ПАСПОРТ
ДОСТУПНОСТИ ОБЪЕКТА СОЦИАЛЬНОЙ ИНФРАСТРУКТУРЫ
НА ДОСТУПНОСТЬ ДЛЯ ИНВАЛИДОВ И МАЛОМОБИЛЬНЫХ ГРУПП НАСЕЛЕНИЯ

Муниципальное автономное учреждение дополнительного образования
«Детско-юношеская спортивная школа»
Уватского муниципального района
спортивный зал «Здоровье»
Тюменская область, Уватский район, с. Уват, ул. Октябрьская, д.51а

АКТ ОБСЛЕДОВАНИЯ № 637
объекта социальной инфраструктуры
К ПАСПОРТУ ДОСТУПНОСТИ ОСИ
№ 209-ОО

Фотография №1

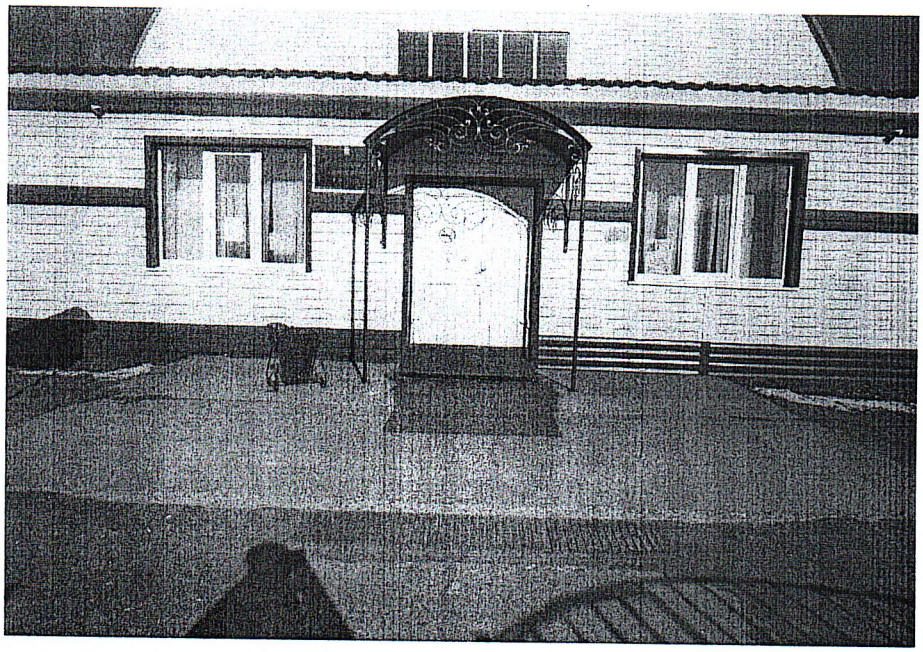
1.1	Вход (входы) на территорию	есть	-	1	- контур входной калитки не выделен контрастным цветом; - перед калиткой отсутствует наземный тактильно-контрастный указатель; - отсутствует информация об объекте.	К,О,С,Г,У	- контур калитки выделить контрастным цветом с обеих сторон; -обустроить наземный тактильно-контрастный указатель, выполняющий функцию предупреждения за 0,3м до препятствия при открывании калитки от себя, на ширину калитки при открывании на себя, глубиной 0,5-0,6м; - установить информационную вывеску с наименованием учреждения, режимом работы и контактной информацией на высоте 1,2-1,6 м..	Текущий ремонт

1.2	Путь (пути) движения на территории	есть	-	1,2	- на пути движения присутствует препятствие в виде бетонных плит; -перепад высот между верхней частью бетонной плиты и пешеходным путем более 0,015м; -контур бетонной плиты не выделен контрастным цветом.	К,О,С,Г,У	-устранить перепад высот между верхней гранью бетонной плиты и пешеходным путем, обустроить съездом или обустроить искусственными неровностями по всей ширине бетонной плиты.	Текущий ремонт

Фотография №2

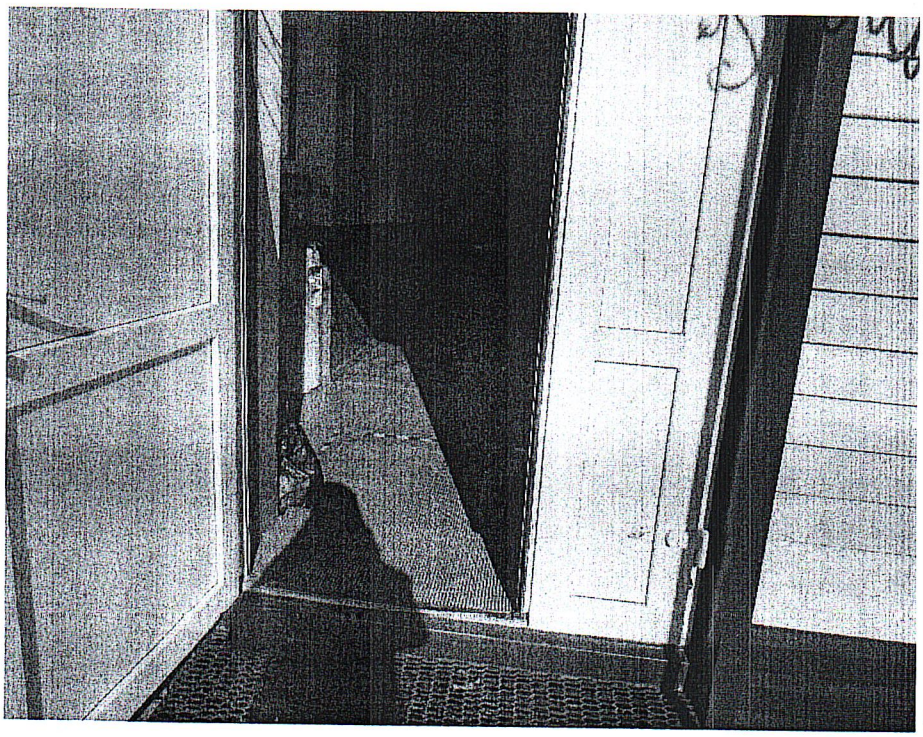
2.3	Входная площадка/ одиночная ступень (перед дверью главного входа)	есть	-	2	- перед наружной дверью присутствует одиночная ступень высотой более 0,014м; -контур одиночной ступени не выделен контрастным цветом; - перед одиночной ступенью отсутствует предупреждающий наземный тактильно-контрастный указатель; -отсутствует кнопка вызова помощи;	К,О,С,Г,У	-обустроить наземный тактильно-контрастный указатель, выполняющий функцию предупреждения за 0,3м до одиночной ступени глубиной 0,5-0,6м; -поднять уровень входной площадки до высоты порога; -входную площадку с пандусом предусмотреть размерами не менее 2,2*2,2м с твердым покрытием не допускающее скольжение при намокании;	Текущий ремонт, индивидуальное решение с ТСР

Фотография №3

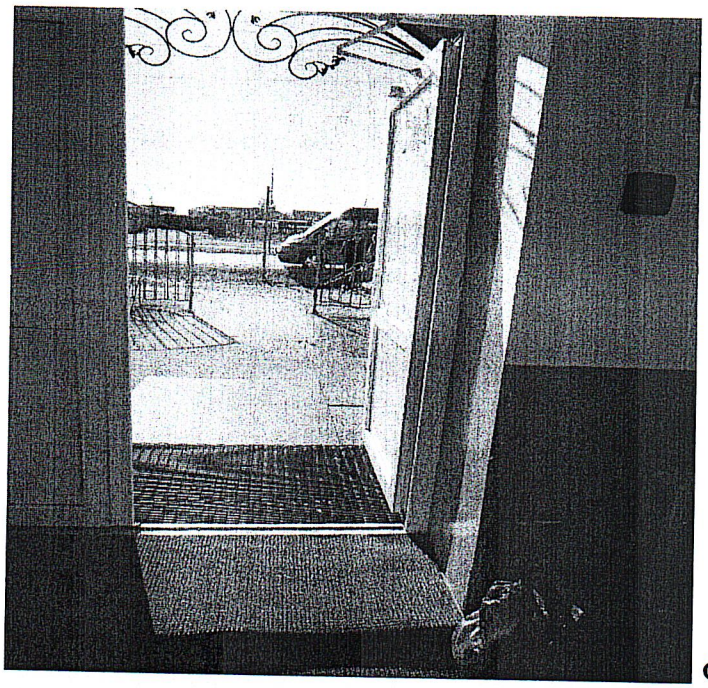
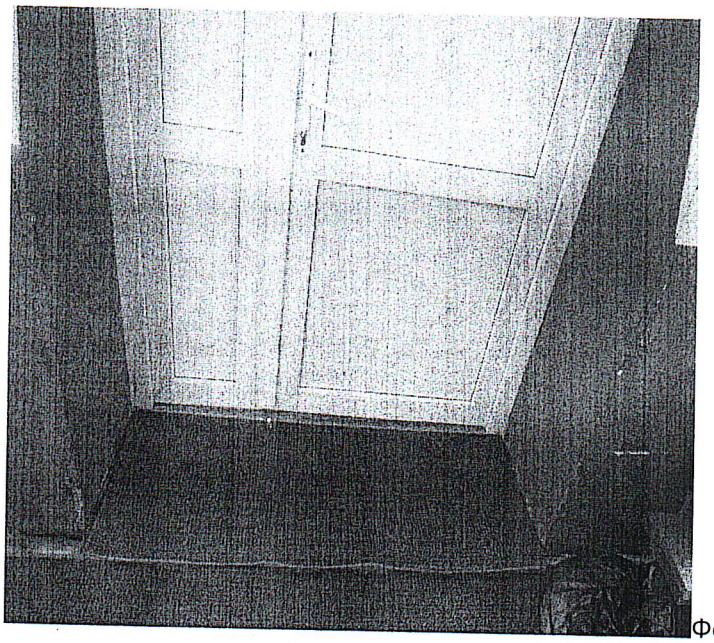
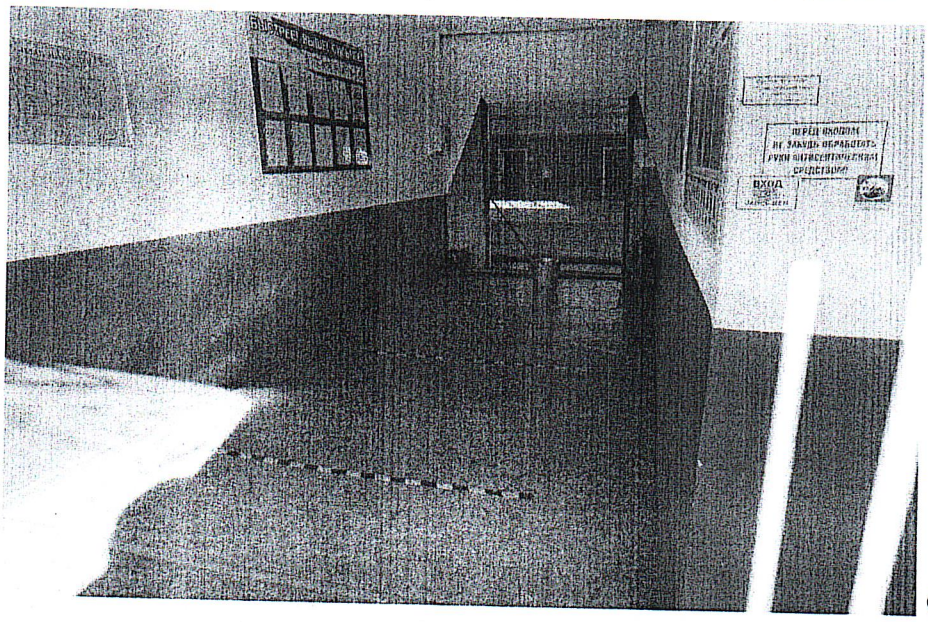
-установить опорные поручни.	
2.4	Дверь (входная наружная, внутренняя главного входа)	есть	-	2-5	-отсутствует электронное информационное табло (бегущая строка). -ширина рабочей створки двери менее 0,9м; -высота порога более 0,014м; - ручки пластиковых дверей не выделены контрастным цветом; -отсутствуют пиктограммы «доступность для инвалидов»; - отсутствует информационная табличка с наименованием учреждения дублированная шрифтом Брайля.	С, К, О, Г,У	-установить электронное информационное табло (бегущая строка); -установить информационную табличку с наименованием учреждения дублированную шрифтом Брайля рядом с дверью со стороны дверной ручки на высоте от 1,2 до 1,6м; - установить пиктограммы доступности (после адаптации объекта); -дверные ручки выделить контрастным цветом; - выделить контур (проступь) одиночной ступени контрастным цветом за 0,03-0,04м от края проступи шириной 0,08-0,1м.	Текущий ремонт

Фотография №6

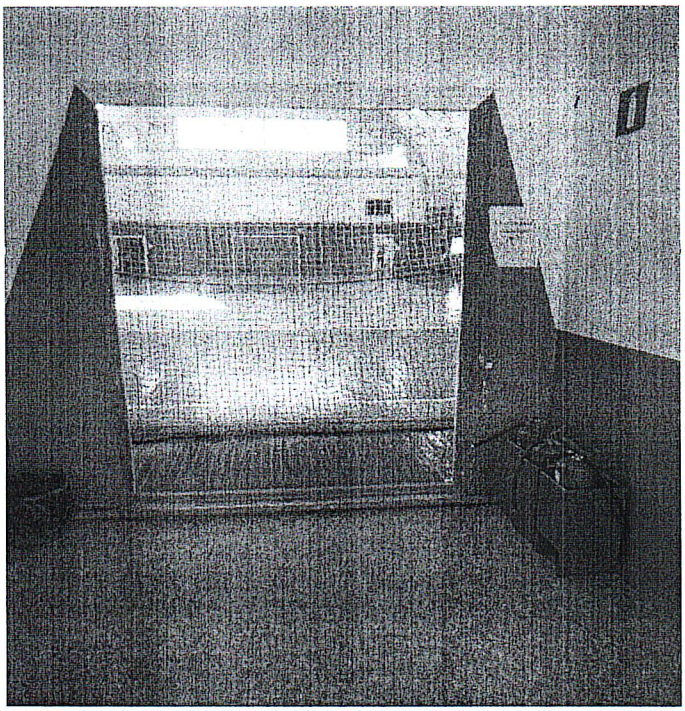
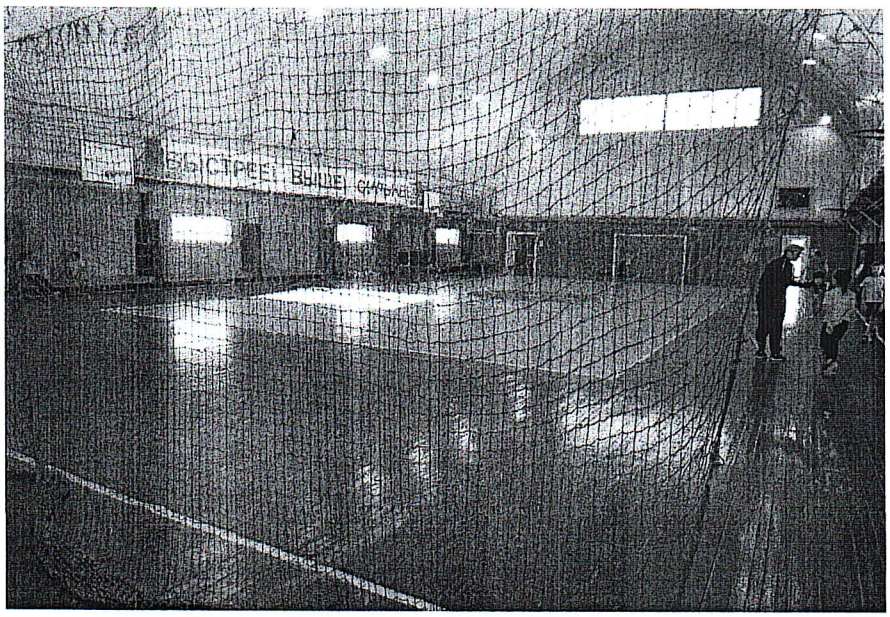
3.1	Коридор (вестибюль, галерея, балкон, фойе)	есть	1,8	6,8,19, 20	- присутствует препятствие в виде одиночной ступени и трубы отопления высотой более 0,014м; -контур одиночной ступени не выделен контрастным цветом; -на проступи одиночной ступени не закреплено противоскользящее покрытие; -одиночная ступень не продублирована пандусом; -отсутствует предупреждающий напольный знак (информационная табличка) «Осторожно, скользкий пол» - отсутствуют **тактильные** указатели, пиктограммы.	К, О, С, У,Г	- выделить контур (проступь) одиночной ступени контрастным цветом за 0,03-0,04м от края проступи шириной 0,08-0,1м; -предусмотреть приставной мини-пандус к одиночной ступени с трубой отопления; -закрепить противоскользящее покрытие на проступи одиночной ступени; -установить предупреждающий напольный знак (информационную табличку) «Осторожно, скользкий пол»; - установить **тактильные** указатели, пиктограммы на путях движения.	Текущий ремонт, индивидуальное решение с ТСР, организационные мероприятия

Фотография №7

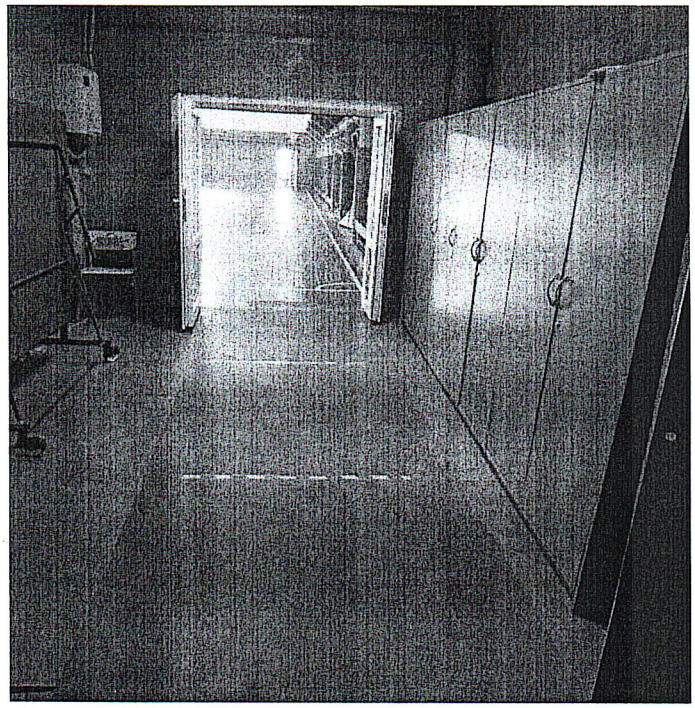
3.5	Дверь (открытый проем в стене)	есть	-	7,8, 10-12, 19,20	- ручки пластиковых дверей не выделены контрастным цветом; -ширина рабочей створки двери менее 0,9м и высота порога более 0,014м; -присутствует препятствие в виде одиночной ступени и	С, К, О	- ручки пластиковых дверей выделить контрастным цветом; - выделить контур (проступь) одиночной ступени контрастным цветом за 0,03-0,04м от края проступи	Текущий ремонт

Фотография №9

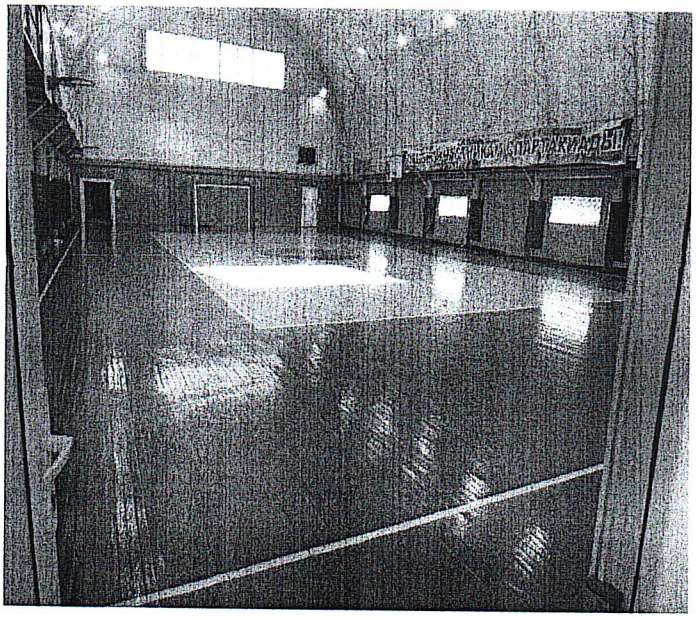
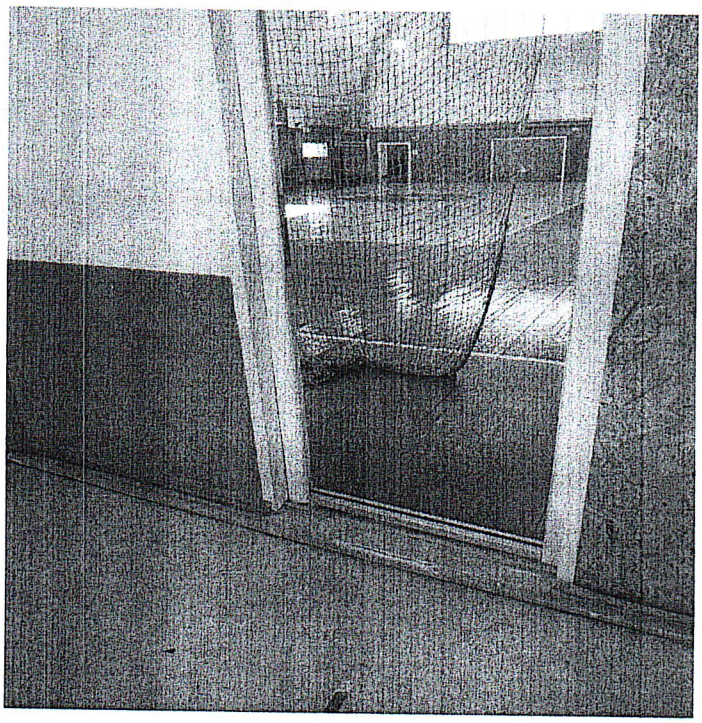
4.1	Кабинетная форма обслуживания (мед. кабинет и т.д.)	нет	-	-	-	К,О,С,Г,У	-	-
4.2	Зальная форма обслуживания (спортивный зал)	есть	4	9,10	- отсутствуют информационная табличка с наименованием зала дублированная шрифтом Брайля; -ширина рабочей створки двери менее 0,9м; -ручки пластиковой двери не выделены контрастным цветом.	К, С, О, Г,У	- установить информационную табличку с наименованием зала дублированную шрифтом Брайля на высоте 1,2-1,6 м. от уровня пола, со стороны дверной ручки на расстоянии 0,1-0,5 м от края двери; -ручки пластиковой двери выделить контрастным цветом; -предусмотреть оказание ситуационной помощи.	Текущий ремонт, организационные мероприятия

Фотография №13

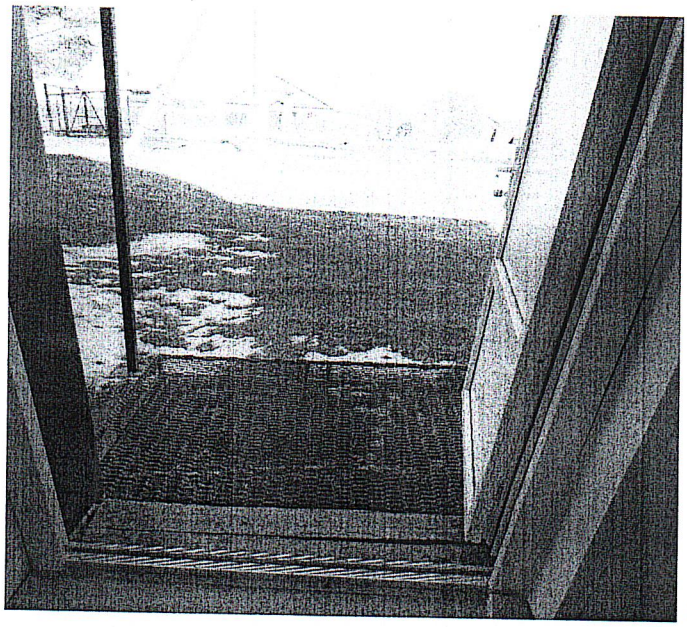
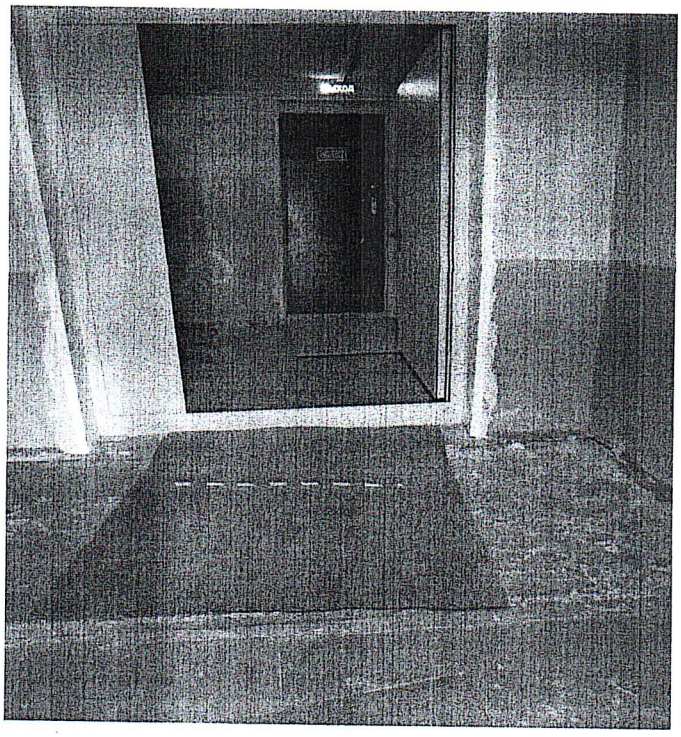
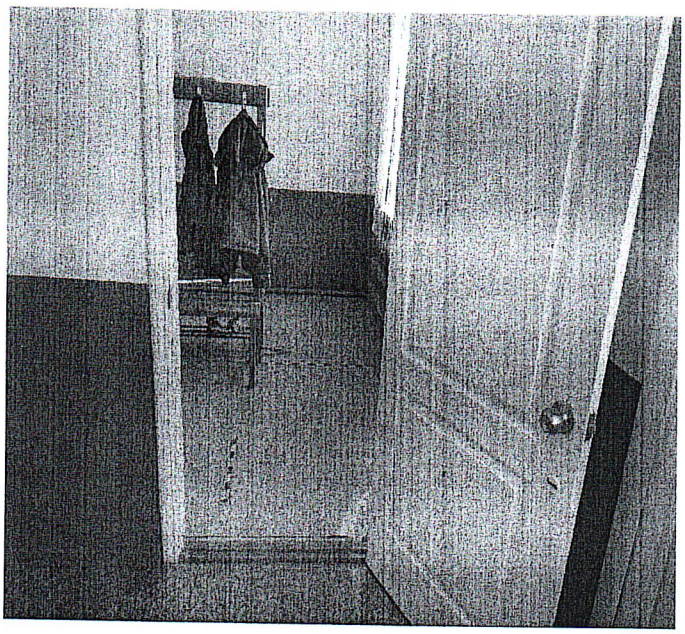
3.6	Пути эвакуации (в т.ч. зоны безопасности)	есть	-	13-16	-ручки пластиковых дверей не выделены контрастным цветом; -ширина рабочей створки двери менее 0,9м; -высота порогов, одиночных ступеней более 0,014 м; -контур одиночных ступеней (проступь), контур наружной площадки около эвакуационной двери не выделен контрастным цветом; -одиночные ступени не продублированы пандусом.	К, О, С, Г,У	- ручки пластиковых дверей выделить контрастным цветом; - при наличии доводчики отрегулировать его для обеспечения пятисекундной задержки; -контур (проступь) одиночных ступеней, контур наружной площадки около эвакуационной двери выделить контрастным цветом за 0,03-0,04м от края проступи шириной 0,08-0,1м;; -предусмотреть приставные, перекатные мини-пандусы к порогу и одиночной ступени; -наружную площадку около эвакуационной двери продублировать стационарным пандусом; -предусмотреть оказание ситуационной помощи.	Текущий ремонт, организационные мероприятия, индивидуальное решение с ТСР
